MINISTERSTVO FINANCÍ
Odbor 45 Realizace ekologických závazků
vzniklých při privatizaci
Ing. Radmila Musilová
vedoucí odd. 4501
Příprava realizace ekologických závazků
Letenská 15
118 10 Praha 1
Telefon: 257 041 111 Fax: 257 042 788
ID datové schránky: xzeauv
E-mail: podatelna@mfcf.cz

Věc: **Poskytnutí vysvětlení a doplnění zadávací dokumentace – 1
a prodloužení lhůty pro podání nabídek**

Podlimitní veřejná zakázka na stavební práce s názvem „**Jezero Most – oddychová pobřežní zóna**“ – „**část I - Pláže**“, zadávaná dle zákona č. 134/2016 Sb., o zadávání veřejných zakázek, ve znění pozdějších předpisů (dále jen „zákon ZVZ“), druhem zadávacího řízení – otevřené řízení, zveřejněná ve Věstníku VZ dne 2. 8. 2017, s Evidenčním číslem zakázky Z2017 – 021200.

Na výkrese „25 - ČS a výtlač pro odvodnění komunikace – půdorys“ je pouze uvedeno:

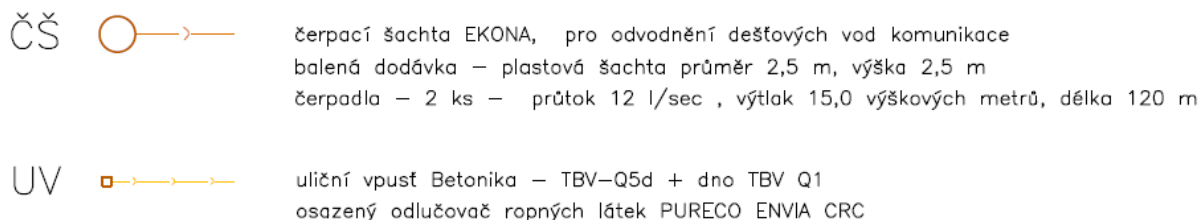
Z uvedeného zadání není zcela zřejmé, zda průtok čerpadla je uvažován pro 1 kus zvlášť, nebo 2 kusy čerpadel dohromady. Dále nejsou zřejmé bližší specifikace napojení ČS na část elektro. Žádáme zadavatele o doplnění projektové dokumentace napojení ČS na elektro část a vyjasnění požadavku na průtok 1 kusu čerpadla pro možnost ocenění.

Odpověď k dotazům č. 1 a 34:

Vysvětlení a případné doplnění zadávací dokumentace zadavatel poskytne bezodkladně po ukončení jednání k předmětné problematice vedené s projektantem. V případě doplnění zadavatel současně přiměřeně prodlouží lhůtu pro podání nabídek.
